【VI-3-別添3-1 津波への配慮が必要な施設の強度計算の方針】

島根原子力発電所第2号機 工事計画認可申請書の一部補正 補正前後比較表

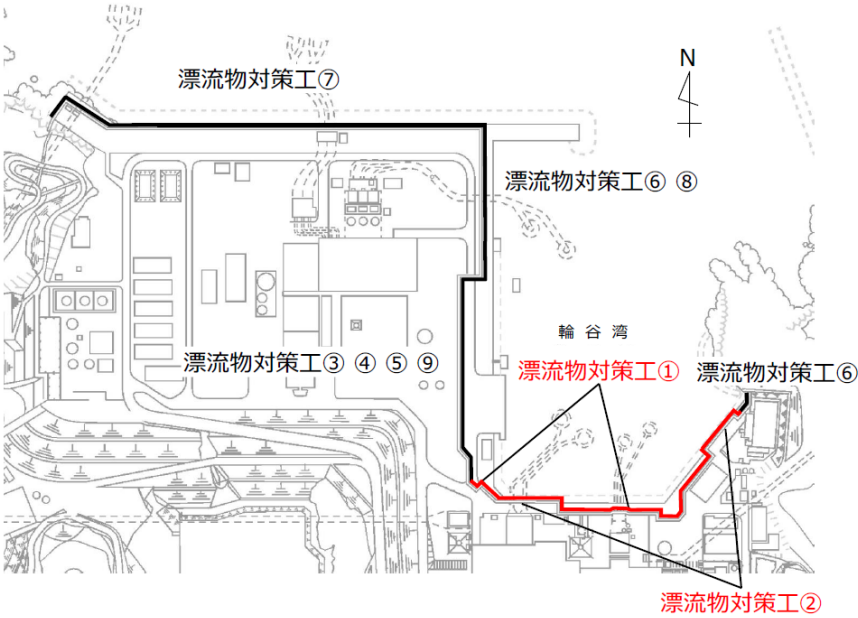
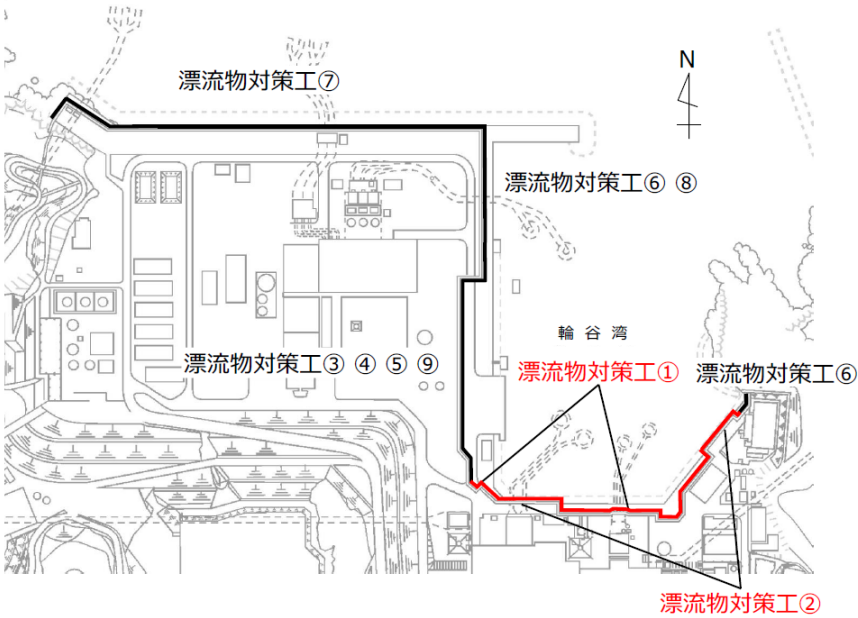
補正前	補正後	備考
<p style="writing-mode: vertical-rl; position: absolute; left: -50px; top: 50%; transform: translateY(-50%);">S2 補 VI-3-別添 3-2-1-3 RI</p> <p>b. 施設 鋼管杭は、線形はり要素（ビーム要素）によりモデル化する。</p> <p>c. 解析モデル 評価対象断面のうち②-②断面、③-③断面、④-④断面及び⑦-⑦断面の解析モデルは、VI-2-10-2-2-3「防波壁（多重鋼管杭式擁壁）の地震応答計算書」に示した解析モデルを用いる。</p> <p>(a) 解析領域 解析領域は、「原子力発電所耐震設計技術指針 J E A G 4 6 0 1-1987（社）日本電気協会」を参考に、境界条件の影響が地盤及び構造物の応力状態に影響を及ぼさないよう、十分広い領域とする。</p> <p>(b) 境界条件 常時応力解析時の境界条件は底面固定とし、側方は自重等による地盤の鉛直方向の変形を拘束しないよう鉛直ローラーとする。 また、津波時の2次元静的有限要素法における境界条件は、底面固定及び水平固定とする。</p> <p>(c) 構造物のモデル化 鋼管杭は、線形はり要素（ビーム要素）によりモデル化する。 被覆コンクリート壁は、横断方向の断面においては、モデル化せず、鋼管杭をモデル化したはりの単位体積重量に被覆コンクリート壁の重量を考慮し、縦断方向の断面においては、線形の平面ひずみ要素によりモデル化する。 漂流物対策工（鉄筋コンクリート版）は、モデル化せず、その重量を考慮する。</p> <p>(d) 地盤のモデル化 岩盤は線形の平面ひずみ要素でモデル化する。地盤は、マルチスプリング要素及び間隙水要素にてモデル化する。 消波ブロックはモデル化しない。</p> <p>(e) 海水のモデル化 海水は液体要素でモデル化する。なお、遡上津波荷重は別途考慮する。</p> <p>(f) ジョイント要素の設定 津波時の施設及び地盤の接合面における剥離及びすべりを考慮するため、「港湾の施設の技術上の基準・同解説（国土交通省港湾局，2007）」及び「港湾構造物設計事例集（沿岸技術研究センター，平成19年3月）」に準拠して、これらの接合面にジョイント要素を設定する。</p> <p style="text-align: center;">38</p>	<p style="writing-mode: vertical-rl; position: absolute; left: -50px; top: 50%; transform: translateY(-50%);">S2 補 VI-3-別添 3-2-1-3 R2</p> <p>b. 施設 鋼管杭は、線形はり要素（ビーム要素）によりモデル化する。</p> <p>c. 解析モデル 評価対象断面のうち②-②断面、③-③断面、④-④断面及び⑦-⑦断面の解析モデルは、VI-2-10-2-2-3「防波壁（多重鋼管杭式擁壁）の地震応答計算書」に示した解析モデルを用いる。</p> <p>(a) 解析領域 解析領域は、「原子力発電所耐震設計技術指針 J E A G 4 6 0 1-1987（社）日本電気協会」に基づき、境界条件の影響が地盤及び構造物の応力状態に影響を及ぼさないよう、十分広い領域とする。</p> <p>(b) 境界条件 常時応力解析時の境界条件は底面固定とし、側方は自重等による地盤の鉛直方向の変形を拘束しないよう鉛直ローラーとする。 また、津波時の2次元静的有限要素法における境界条件は、底面固定及び水平固定とする。</p> <p>(c) 構造物のモデル化 鋼管杭は、線形はり要素（ビーム要素）によりモデル化する。 被覆コンクリート壁は、横断方向の断面においては、モデル化せず、鋼管杭をモデル化したはりの単位体積重量に被覆コンクリート壁の重量を考慮し、縦断方向の断面においては、線形の平面ひずみ要素によりモデル化する。 漂流物対策工（鉄筋コンクリート版）は、モデル化せず、その重量を考慮する。</p> <p>(d) 地盤のモデル化 岩盤は線形の平面ひずみ要素でモデル化する。地盤は、マルチスプリング要素及び間隙水要素にてモデル化する。 消波ブロックはモデル化しない。</p> <p>(e) 海水のモデル化 海水は液体要素でモデル化する。なお、遡上津波荷重は別途考慮する。</p> <p>(f) ジョイント要素の設定 津波時の施設及び地盤の接合面における剥離及びすべりを考慮するため、「港湾の施設の技術上の基準・同解説（国土交通省港湾局，2007）」及び「港湾構造物設計事例集（沿岸技術研究センター，平成19年3月）」を参考に、これらの接合面にジョイント要素を設定する。</p> <p style="text-align: center;">38</p>	<p style="text-align: center;">記載の適正化</p> <p style="text-align: center;">記載の適正化</p>

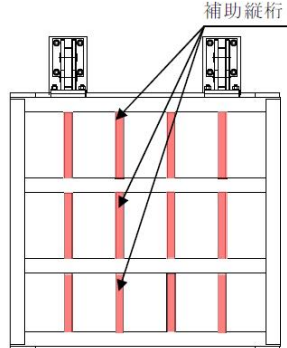
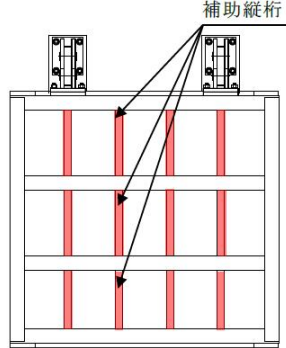
補正前	補正後	備考				
<p style="writing-mode: vertical-rl; position: absolute; left: 110px; top: 440px;">S2 補 VI-3-別添 3-2-4 R1</p> <p>4. 構造強度評価</p> <p>4.1 構造強度評価方法</p> <p>屋外排水路逆止弁の強度評価は、VI-3-別添 3-1「津波への配慮が必要な施設の強度計算の基本方針」にて設定している荷重及び荷重の組合せ並びに許容限界を踏まえて「3. 評価対象部位」にて設定する評価部位に作用する応力等が「4.3 許容限界」にて示す許容限界以下であることを確認する。</p> <p>4.2 荷重及び荷重の組合せ</p> <p>強度計算に用いる荷重及び荷重の組合せは、VI-3-別添 3-1「津波への配慮が必要な施設の強度計算の基本方針」の「4.1 荷重及び荷重の組合せ」にて示している荷重及び荷重の組合せを踏まえて設定する。</p> <p>4.2.1 荷重の設定</p> <p>屋外排水路逆止弁の強度評価において考慮する荷重を以下に示す。その構造及び設置位置から風荷重及び積雪荷重の影響は考慮しない。</p> <p>また、屋外排水路から流下する排水による水圧作用方向は扉体への作用荷重を打ち消す方向に作用するため考慮しないこととする。</p> <p>(1) 固定荷重 (G)</p> <p>固定荷重として、扉体自重を考慮する。</p> <p>(2) 津波荷重 (P_h)</p> <p>津波荷重として、屋外排水路逆止弁の設置位置における設置高さ及び浸水深さを考慮して静水圧荷重を算定する。</p> <p>4.2.2 荷重の組合せ</p> <p>屋外排水路逆止弁の設計に考慮する荷重の組合せを表 4-1 に示す。</p> <div style="text-align: center;"> <p>表 4-1(1) 荷重の組合せ</p> <table border="1" style="margin: auto;"> <thead> <tr> <th>区分</th> <th>荷重の組合せ</th> </tr> </thead> <tbody> <tr> <td>津波時</td> <td>G + P_h</td> </tr> </tbody> </table> <p>G : 固定荷重 P_h : 津波荷重</p> </div> <p style="text-align: center;">30</p>	区分	荷重の組合せ	津波時	G + P _h	<p style="writing-mode: vertical-rl; position: absolute; left: 515px; top: 440px;">S2 補 VI-3-別添 3-2-4 R2</p> <p>4. 構造強度評価</p> <p>4.1 構造強度評価方法</p> <p>屋外排水路逆止弁の強度評価は、VI-3-別添 3-1「津波への配慮が必要な施設の強度計算の基本方針」にて設定している荷重及び荷重の組合せ並びに許容限界を踏まえて「3. 評価対象部位」にて設定する評価部位に作用する応力等が「4.3 許容限界」にて示す許容限界以下であることを確認する。</p> <p>4.2 荷重及び荷重の組合せ</p> <p>強度計算に用いる荷重及び荷重の組合せは、VI-3-別添 3-1「津波への配慮が必要な施設の強度計算の基本方針」の「4.1 荷重及び荷重の組合せ」にて示している荷重及び荷重の組合せを踏まえて設定する。</p> <p>4.2.1 荷重の設定</p> <p>屋外排水路逆止弁の強度評価において考慮する荷重を以下に示す。その構造及び設置位置から風荷重及び積雪荷重の影響は考慮しない。</p> <p>また、屋外排水路から流下する排水による水圧作用方向は扉体への作用荷重を打ち消す方向に作用するため考慮しないこととする。</p> <p>(1) 固定荷重 (G)</p> <p>固定荷重として、扉体自重を考慮する。</p> <p>(2) 津波荷重 (P_h)</p> <p>津波荷重として、屋外排水路逆止弁の設置位置における設置高さ及び浸水深さを考慮して静水圧荷重を算定する。</p> <p>(3) <u>余震荷重 (K S_d)</u></p> <p><u>余震荷重として、弾性設計用地震動 S_d-D に伴う慣性力及び動水圧を考慮する。</u></p> <p style="text-align: center;">30</p>	<p style="text-align: center; vertical-align: middle;">記載の適正化</p>
区分	荷重の組合せ					
津波時	G + P _h

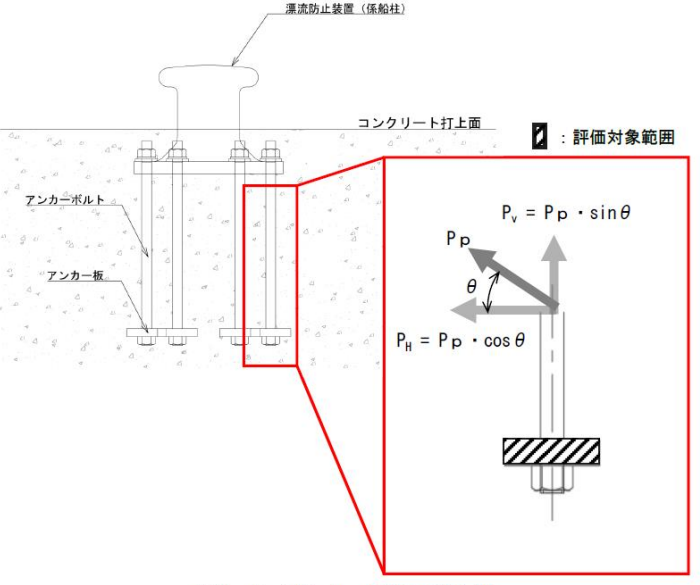
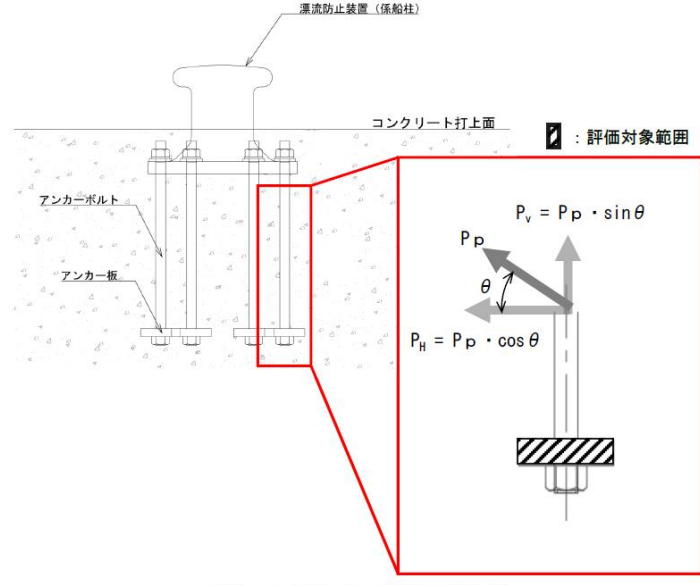
補正前	補正後	備考
<p>(2) コンクリート（係船柱底板）の支圧応力度 コンクリート（係船柱底板）に生じる支圧応力度は、「港湾技研資料 No.102 けい船柱の標準設計（案）（運輸省港湾技術研究所，1970年）」に基づき，コンクリートの偏心荷重を心外に受ける円形梁として次式により算出し，コンクリートの許容限界以下であることを確認する。 コンクリート（係船柱底板）のモデル図を図3-4に示す。</p> $\sigma_{c1} = P_v \cdot (R_1 - y) / (n \cdot G_s - G_c)$ <p>ここで， σ_{c1}：コンクリート（係船柱底板）の支圧応力度（N/mm²） P_v：係留力の鉛直成分（N） R_1：中心軸から係船柱底板端までの距離（mm） y：中心軸と中立軸の距離（mm） n：アンカーボルトとコンクリートの弾性係数比 G_s：アンカーボルトの中立軸のまわりの断面1次モーメント（mm³） G_c：コンクリートの中立軸のまわりの断面1次モーメント（mm³）</p>  <p>図3-4 コンクリート（係船柱底板）のモデル図</p>	<p>(2) コンクリート（係船柱底板）の支圧応力度 コンクリート（係船柱底板）に生じる支圧応力度は、「港湾技研資料 No.102 けい船柱の標準設計（案）（運輸省港湾技術研究所，1970年）」を参考に，コンクリートの偏心荷重を心外に受ける円形梁として次式により算出し，コンクリートの許容限界以下であることを確認する。 コンクリート（係船柱底板）のモデル図を図3-4に示す。</p> $\sigma_{c1} = P_v \cdot (R_1 - y) / (n \cdot G_s - G_c)$ <p>ここで， σ_{c1}：コンクリート（係船柱底板）の支圧応力度（N/mm²） P_v：係留力の鉛直成分（N） R_1：中心軸から係船柱底板端までの距離（mm） y：中心軸と中立軸の距離（mm） n：アンカーボルトとコンクリートの弾性係数比 G_s：アンカーボルトの中立軸のまわりの断面1次モーメント（mm³） G_c：コンクリートの中立軸のまわりの断面1次モーメント（mm³）</p>  <p>図3-4 コンクリート（係船柱底板）のモデル図</p>	<p>記載の適正化</p>

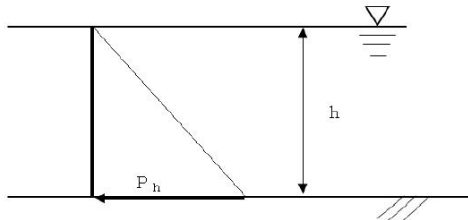
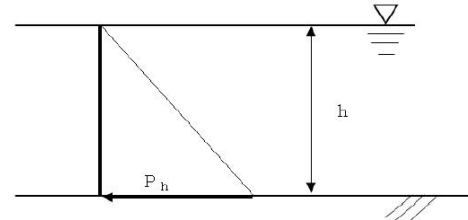
補正前	補正後	備考
<p>3.4.3 アンカー板</p> <p>(1) アンカー板の曲げ応力度</p> <p>アンカー板に生じる曲げ応力度は、「港湾技研資料 No.102 けい船柱の標準設計(案)(運輸省港湾技術研究所, 1970年)」及び「機械工学便覧 改訂第6版(社)日本機械学会編, 1977年)」に基づき、アンカー板に等分布荷重が作用するとして次式により算出し、アンカー板の許容限界以下であることを確認する。</p> <p>アンカー板のモデル図を図3-7に示す。</p> $p = P_v / \{ \pi / 4 \cdot (4 \cdot \phi_a)^2 - (\pi / 4 \times \phi_a) \}$ $\sigma_{st} = \beta \cdot p \cdot (a/2)^2 / t^2$ <p>ここで、</p> <ul style="list-style-type: none"> p : 等分布荷重 (N/mm²) P_v : 係留力の鉛直成分 (N) φ_a : アンカーボルトの呼び径 (mm) σ_{st} : アンカー板に生じる曲げ応力度 (N/mm²) β : 最大応力係数 (= b / a) b : ナット二面幅 (mm) a : アンカー板幅 (mm) t : アンカー板厚 (mm)  <p>図3-7 アンカー板のモデル図</p> <p>22</p>	<p>3.4.3 アンカー板</p> <p>(1) アンカー板の曲げ応力度</p> <p>アンカー板に生じる曲げ応力度は、「港湾技研資料 No.102 けい船柱の標準設計(案)(運輸省港湾技術研究所, 1970年)」及び「機械工学便覧 改訂第6版(社)日本機械学会編, 1977年)」を参考に、アンカー板に等分布荷重が作用するとして次式により算出し、アンカー板の許容限界以下であることを確認する。</p> <p>アンカー板のモデル図を図3-7に示す。</p> $p = P_v / \{ \pi / 4 \cdot (4 \cdot \phi_a)^2 - (\pi / 4 \times \phi_a) \}$ $\sigma_{st} = \beta \cdot p \cdot (a/2)^2 / t^2$ <p>ここで、</p> <ul style="list-style-type: none"> p : 等分布荷重 (N/mm²) P_v : 係留力の鉛直成分 (N) φ_a : アンカーボルトの呼び径 (mm) σ_{st} : アンカー板に生じる曲げ応力度 (N/mm²) β : 最大応力係数 (= b / a) b : ナット二面幅 (mm) a : アンカー板幅 (mm) t : アンカー板厚 (mm)  <p>図3-7 アンカー板のモデル図</p> <p>22</p>	<p>記載の適正化</p>
